Утверждено и введено в действие

от 17 ноября 2009 г. N 506-ст

**ИЗМЕНЕНИЕ N 1 ГОСТ Р 52134-2003 "ТРУБЫ НАПОРНЫЕ ИЗ ТЕРМОПЛАСТОВ И  
СОЕДИНИТЕЛЬНЫЕ ДЕТАЛИ К НИМ ДЛЯ СИСТЕМ ВОДОСНАБЖЕНИЯ И ОТОПЛЕНИЯ. ОБЩИЕ  
ТЕХНИЧЕСКИЕ УСЛОВИЯ"**

Дата введения

Рисунок В.6. Эталонные кривые длительной прочности материала труб PVC-C Тип I

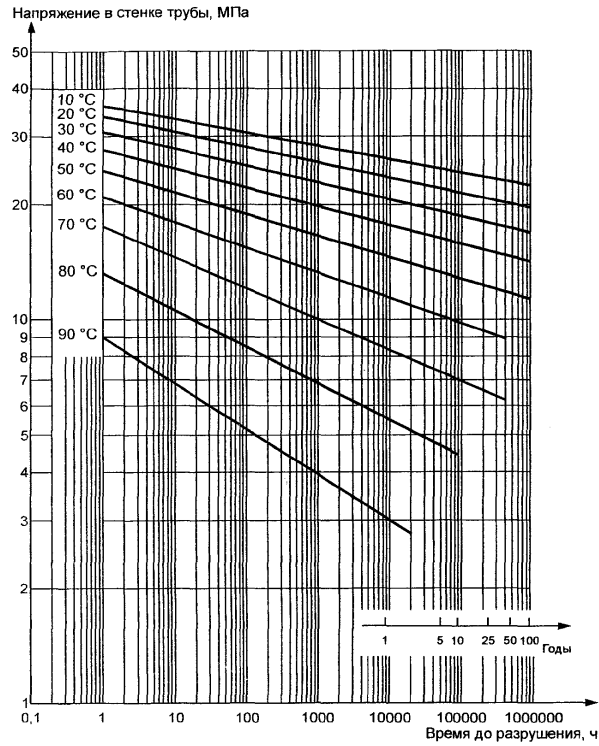
рисунки В.6, В.7, В.11 заменить новыми:

$$\lg t = -109,95 - \frac{21897,4}{T} \cdot \lg \sigma + \frac{43702,87}{T} + 50,74202 \cdot \lg \sigma$$

Рисунок В.12. Эталонные кривые длительной прочности материала труб PVC-C Тип II

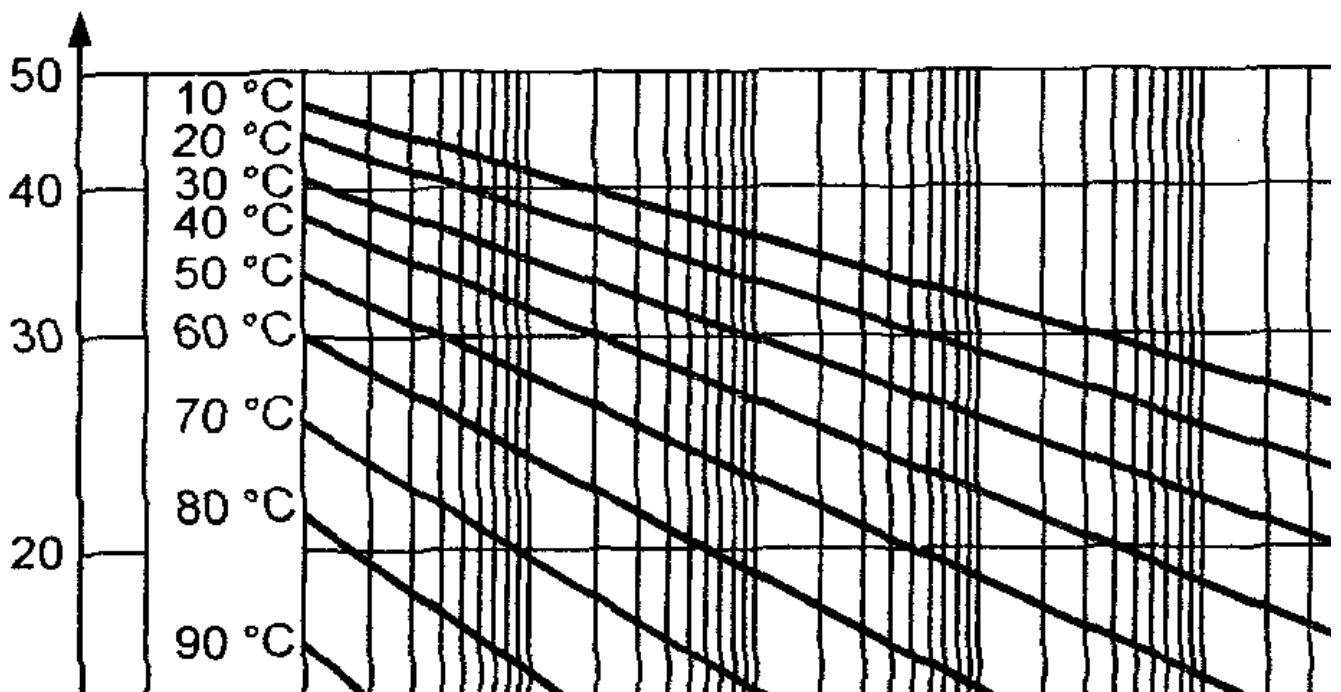
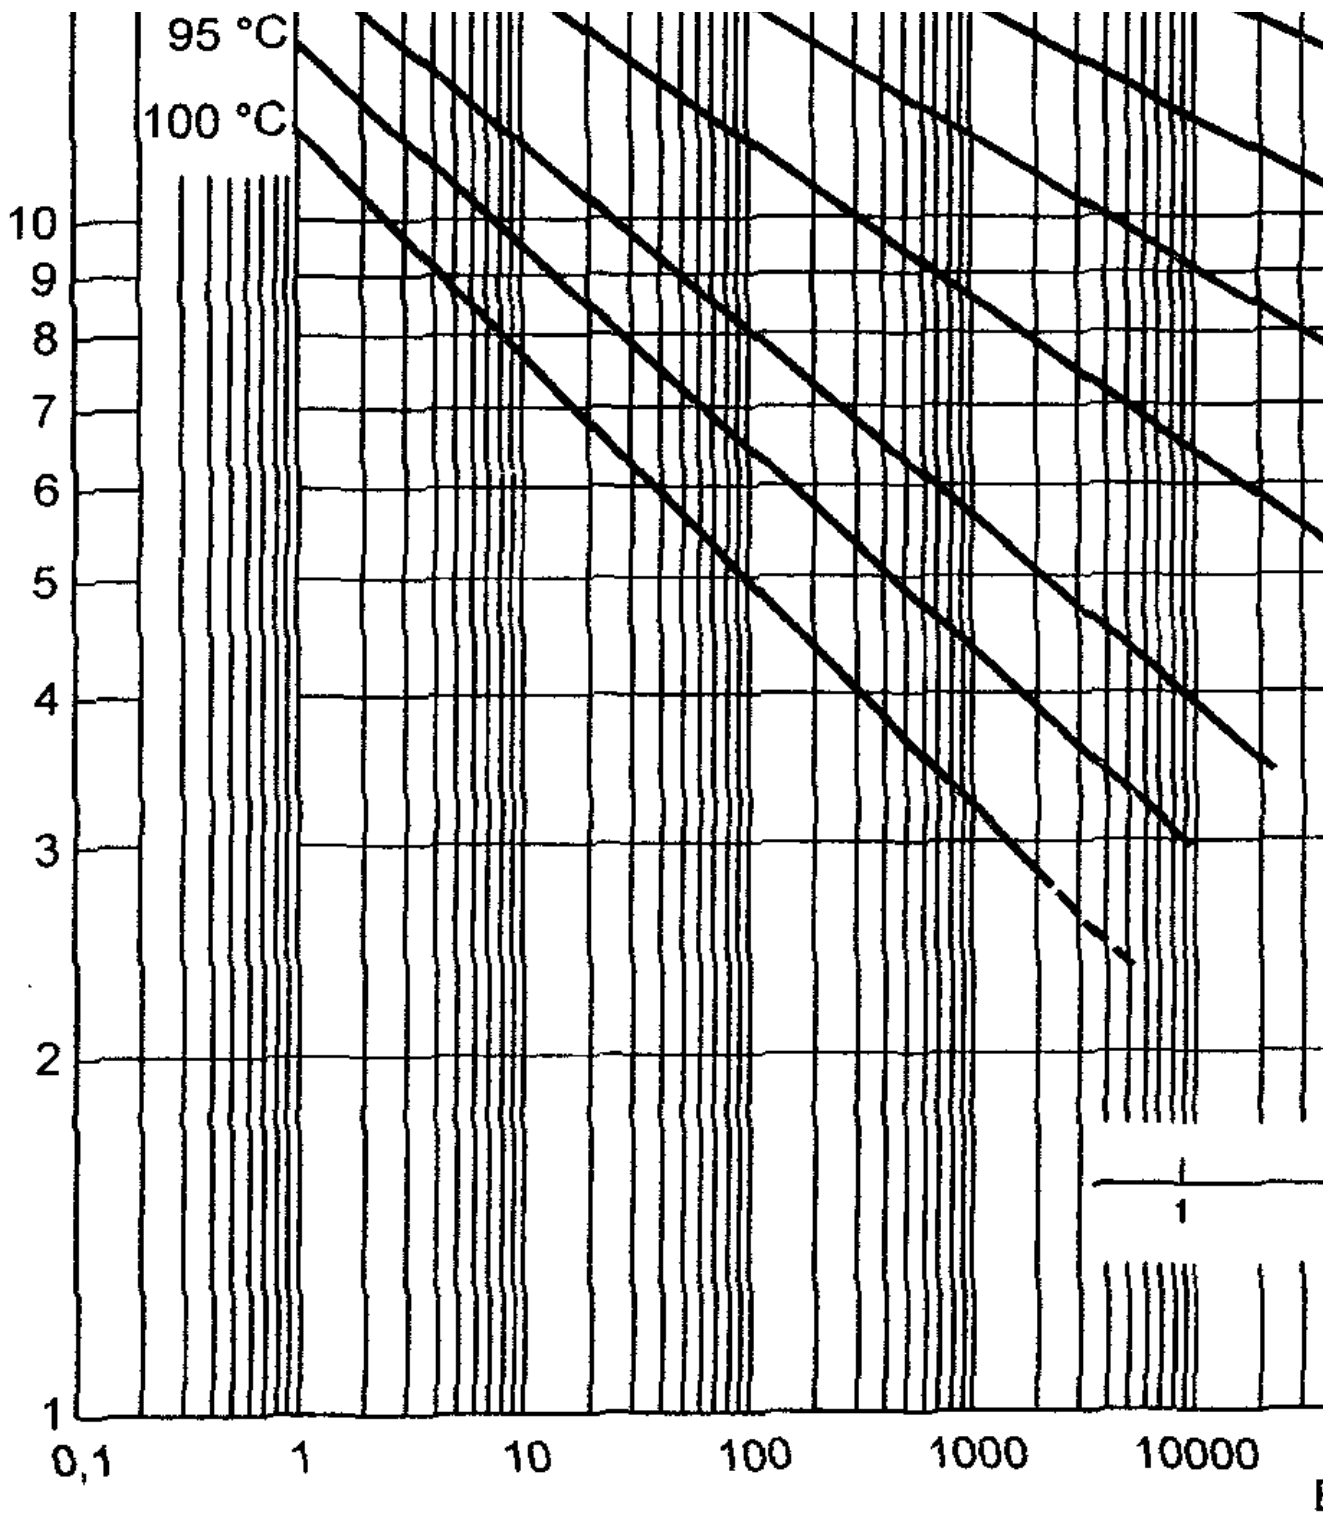
Приложение В дополнить рисунками - В.12 - В.15:

$$\lg t = -115,839 - \frac{22980}{T} \cdot \lg \sigma + \frac{45647,94}{T} + 54,73219 \cdot \lg \sigma$$
